日時:平成26年12月9日(火)19:00~21:00

第24回宮崎海岸市民談義所

国土交通省 宮崎河川国道事務所

(4) 大炊田海岸の法線の考え方(1/2)

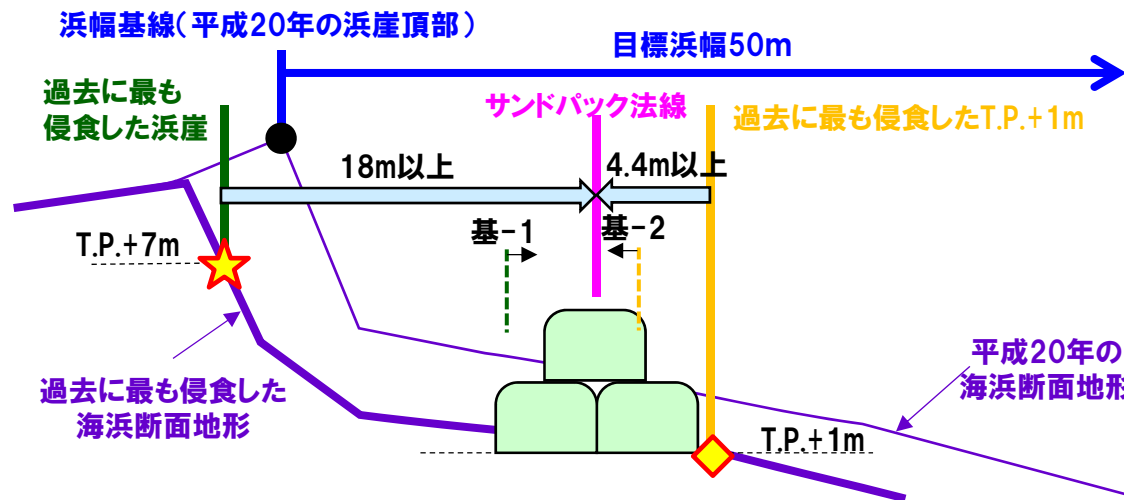
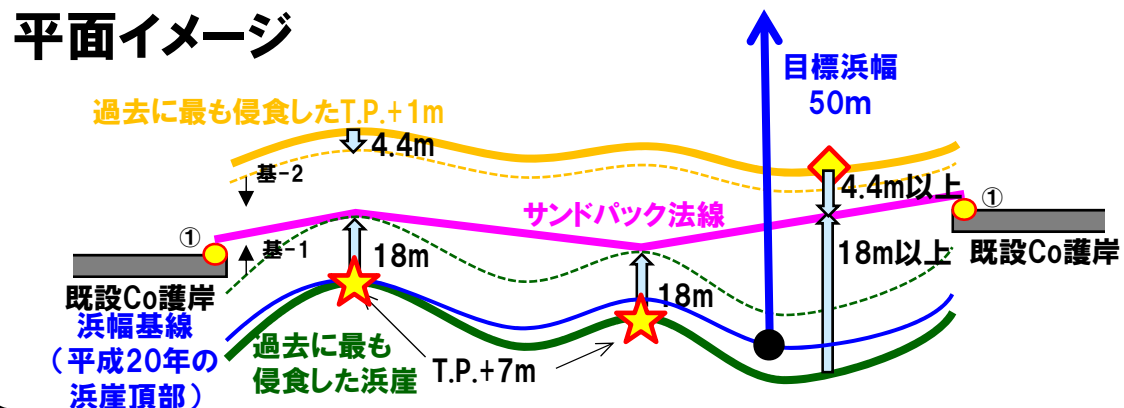
■今年の台風来襲により学んだこと

- ・海側に張り出している区間については埋設護岸の変状が生じやすかった。
- ・施工時に十分な浜幅があっても短期間で浜幅が狭くなり、変状が生じた。

■法線のステップアップ

サンドバックを再設置をする箇所は海側に張り出さずに滑らかに擦り付ける

(5) 動物園東の法線の考え方

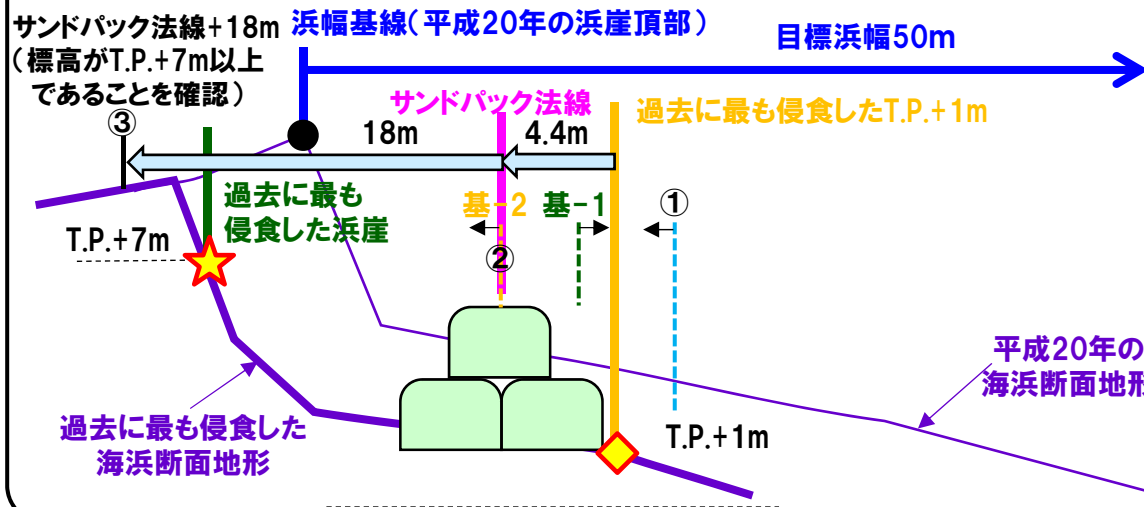
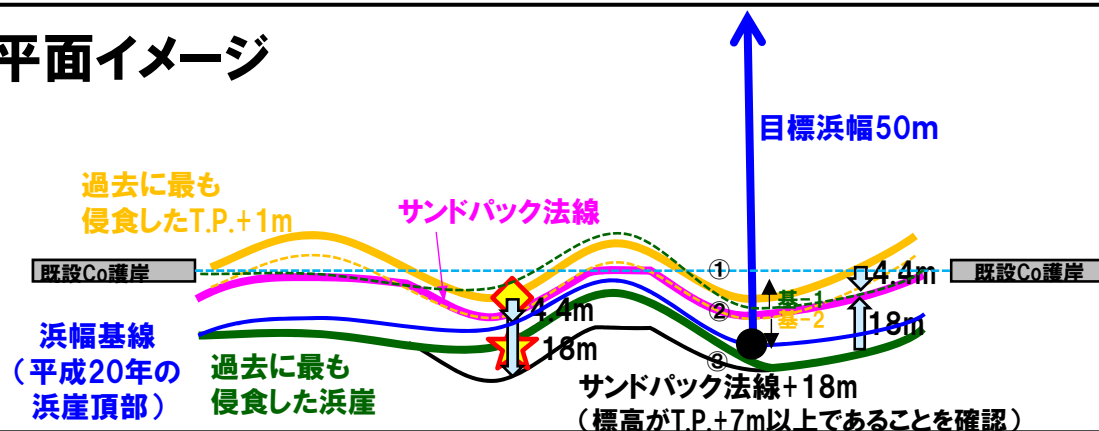
★H26の変状、動物園東の侵食状況を踏まえた法線の考え方

①海側に極力張り出さず、既設Co護岸よりも陸側に設置する(H25大炊田から変更)。

②基本条件の両方を満たすことができない場合は、T.P.+1mから陸側に4.4mの位置を法線とする。

③②の場合でもサンドバック法線から18mの位置の砂丘がT.P.+7m以上であることを確認する。

以上の①～③に加え、弱点となる急な角部が生じないように配慮して、滑らかな法線とする。

H26法線のステップアップ(約0.2km)

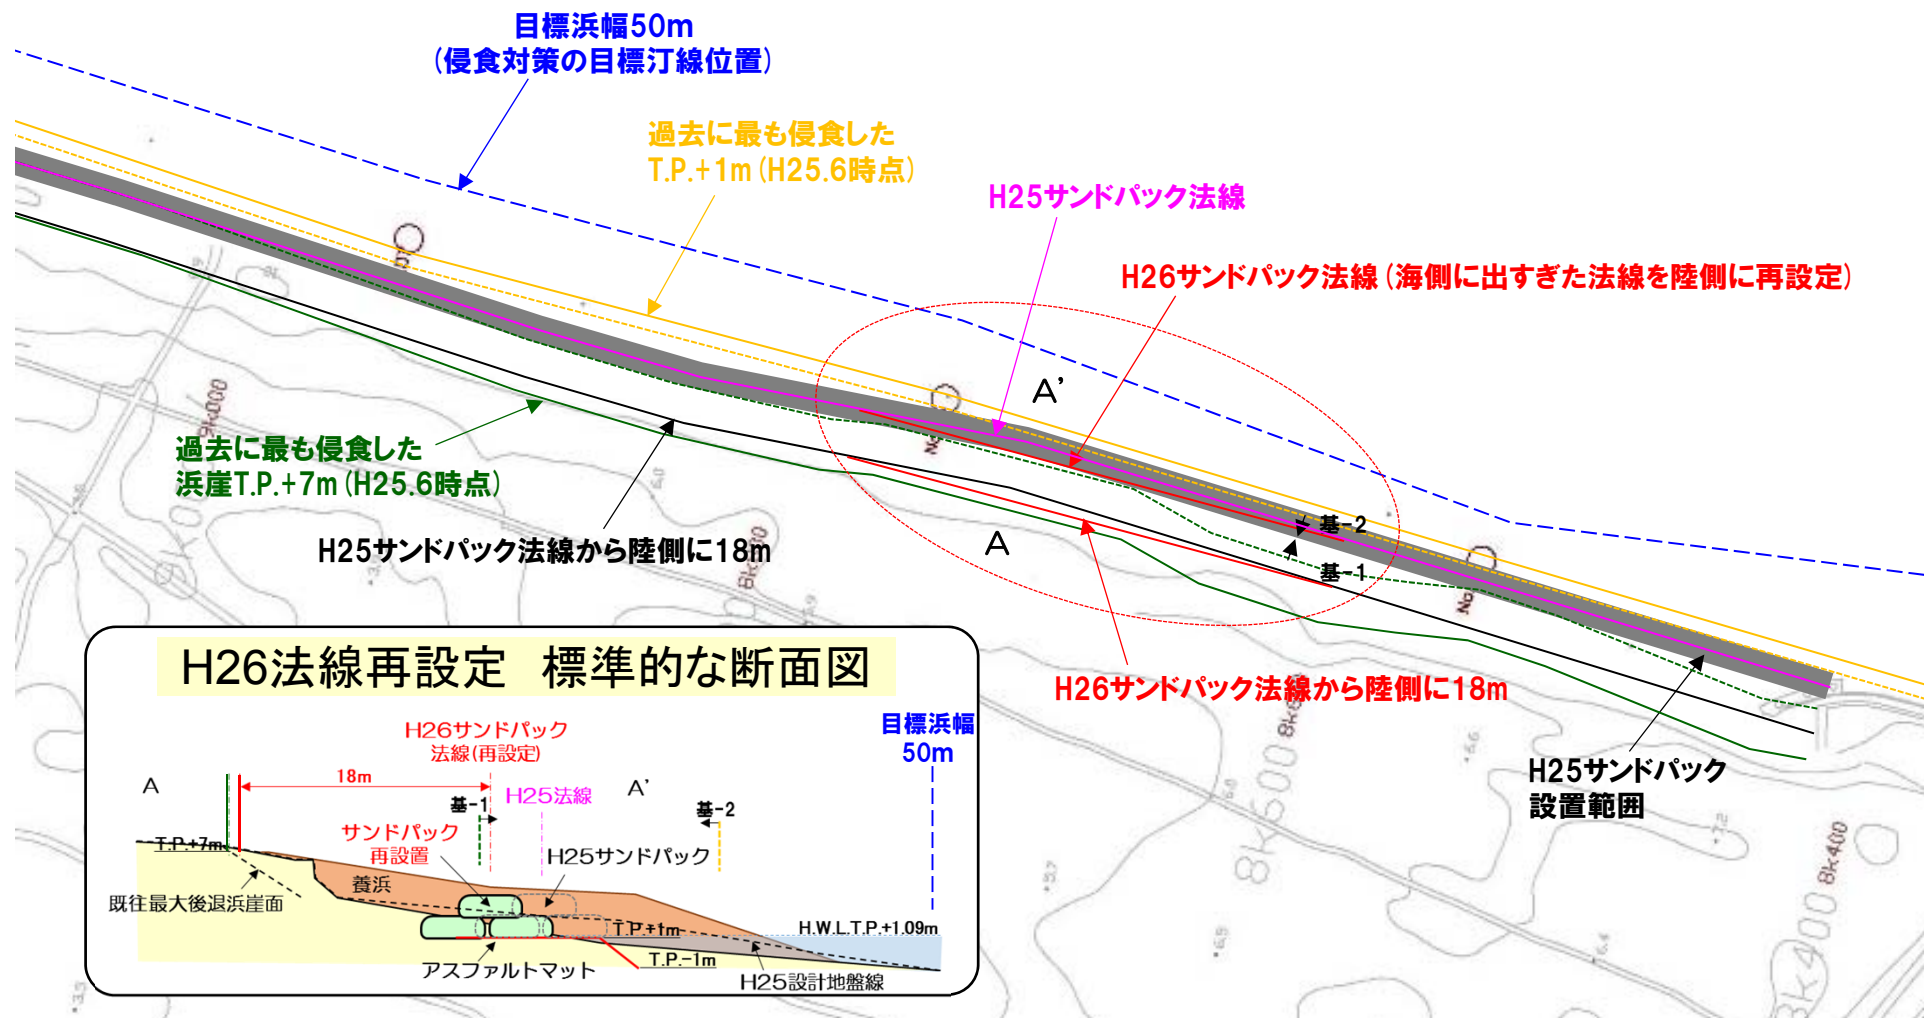
- ・目標浜幅50mにより設定した目標汀線位置は、計画当初と同じである。
- ・H26サンドバック変状に伴い、海側に出すぎた法線を陸側に再設定する。
- ・法線の再設定後も、過去に最も侵食した浜崖面T.P.+7m位置から18mの離隔を確保可能。
